RBiR.271.3.2017

**Do wszystkich uczestników
postępowania ZP.271.3.2017**

Odpowiedzi na pytania do SIWZ dla zadania pn. „Budowa kanalizacji sanitarnej w Aglomeracji Gniewków, gmina Dobromierz – I Etap, budowa sieci kanalizacji sanitarnej w Czernicy, Gniewkowie i Dzierzkowie” będącego częścią Projektu pn. „Budowa kanalizacji sanitarnej w Aglomeracji Gniewków, gmina Dobromierz – I Etap, budowa sieci kanalizacji sanitarnej w Czernicy, Gniewkowie i Dzierzkowie” w ramach Regionalnego Programu Operacyjnego Województwa Dolnośląskiego na lata 2014-2020, Działanie 4.2.4 Gospodarka wodno-ściekowa – ZIT Aglomeracji Wałbrzyskiej.

PROJEKT MAPY AGLOMERACJI GNIEWKÓW
GMINA DOBROMIERZ
skala 1: 10 000

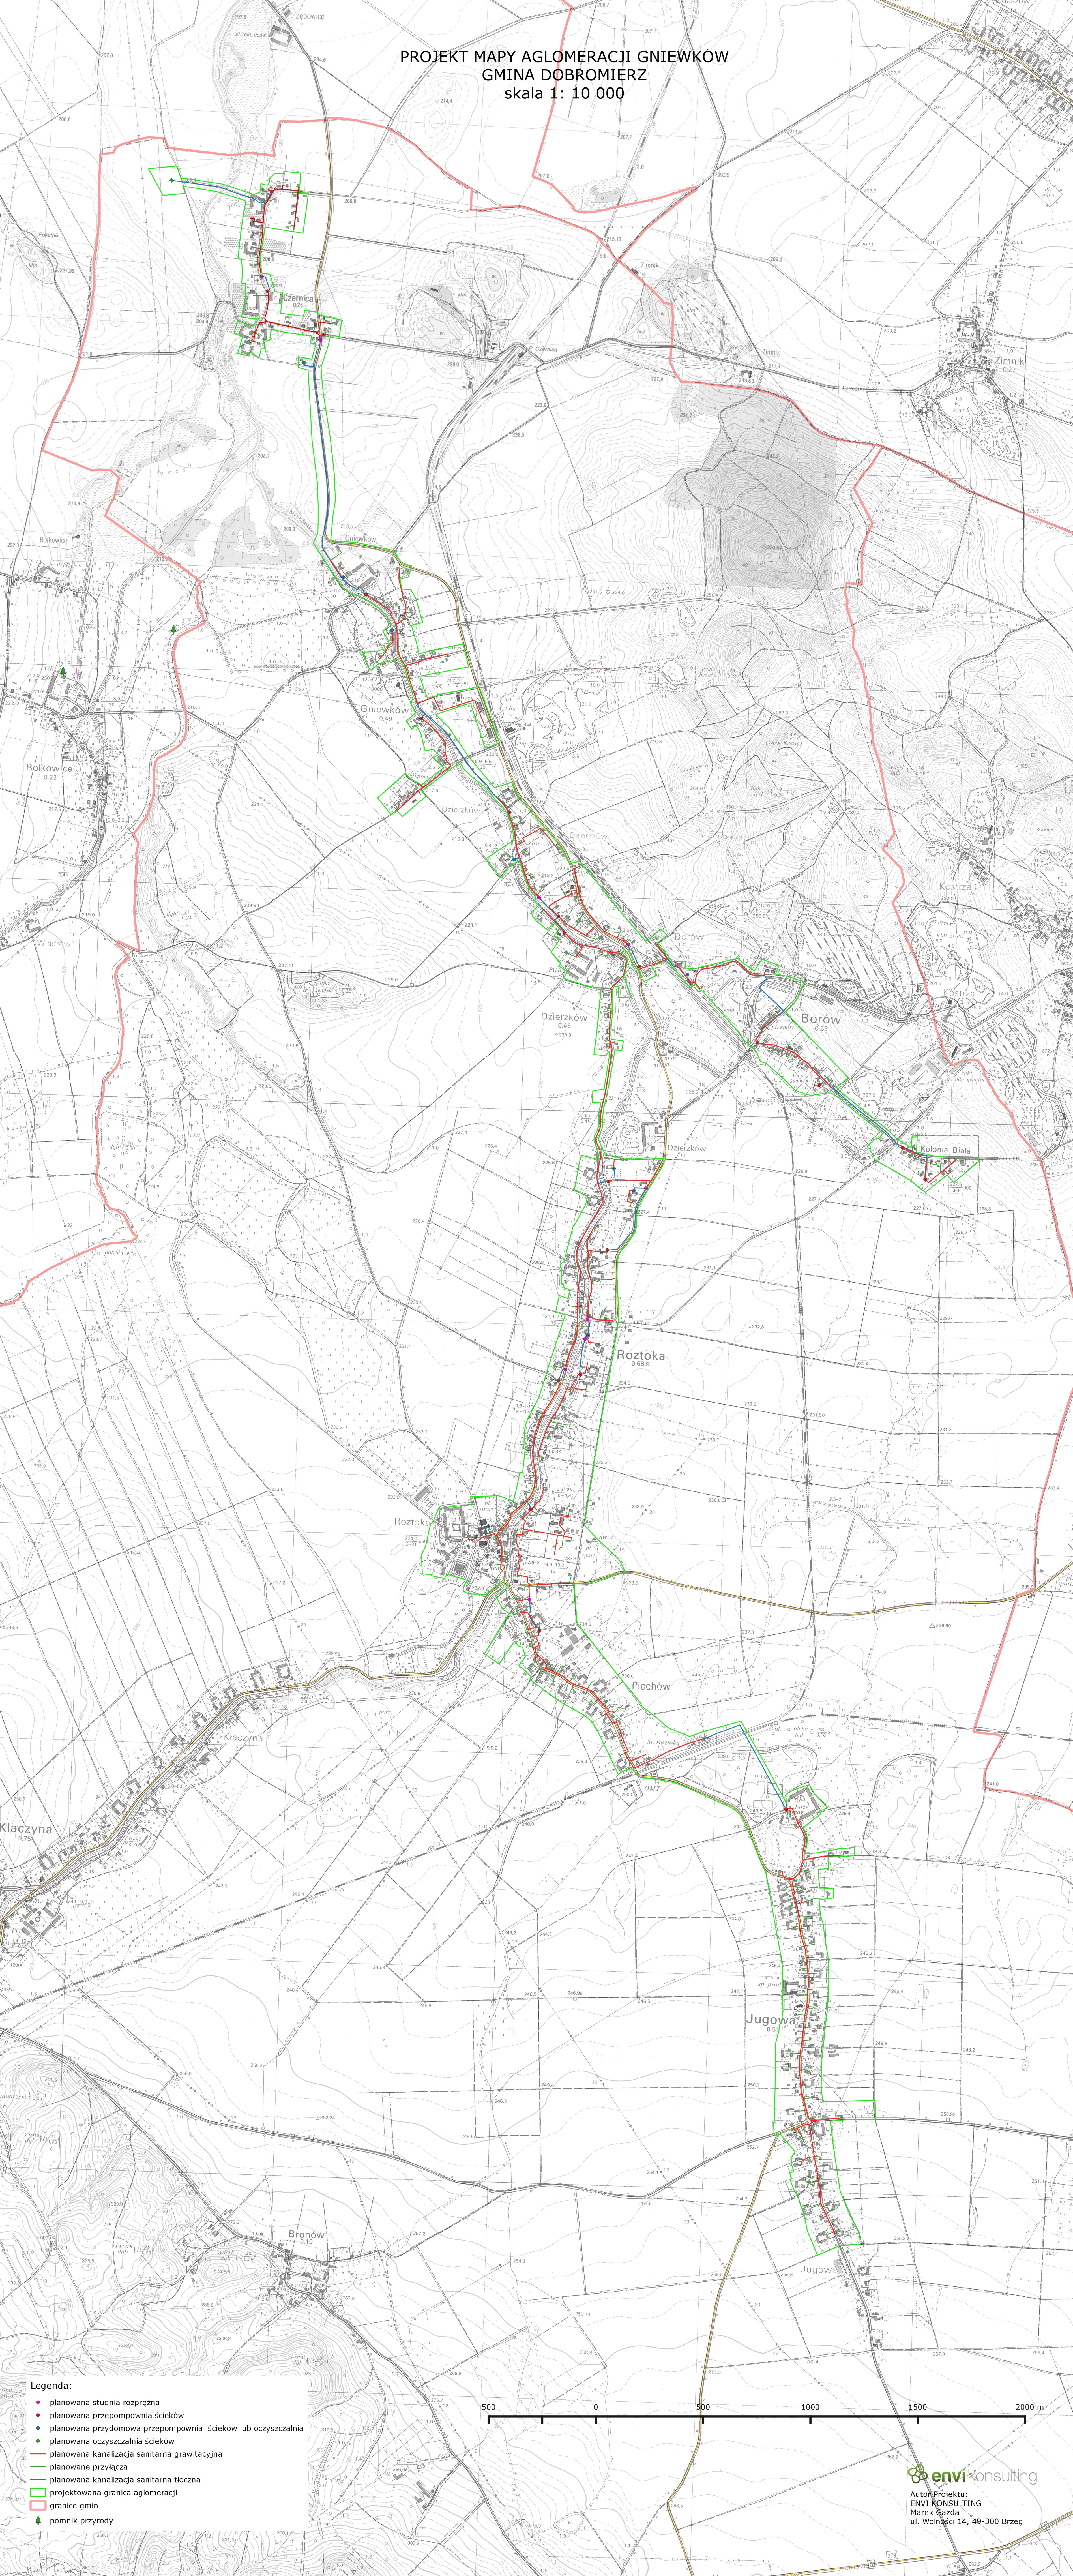
3. Wizja w terenie wskazała, że załącznik graficzny z koncepcją nie obejmuje wszystkich obszarów do których powinna zostać doprowadzona kanalizacja sanitarna czy w takim przypadku należy ująć te obszary w wycenie? Przykładem jest min. obiekt zakładu kamieniarski w Czernicy za Nysą Szaloną?

Odp. Celem umowy jest skanalizowanie nieruchomości znajdujących się na terenie Aglomeracji Gniewków. Wybudowana w ramach umowy sieć (sieć główna i odcinki boczne) nie może wykraczać poza granicę Aglomeracji Gniewków, dlatego też działki zlokalizowane poza tą granicą nie będą objęte umową. Zamawiający uzupełnia PFU-3 Część informacyjną o mapę Aglomeracji Gniewków.

UWAGA: jest to mapa z nieaktualną lokalizacją oczyszczalni ścieków. Oczyszczalnia będzie zlokalizowana na działce nr 145/1 (działka z podziału działki nr 145), w Czernicy, przy drodze powiatowej nr 2794D.
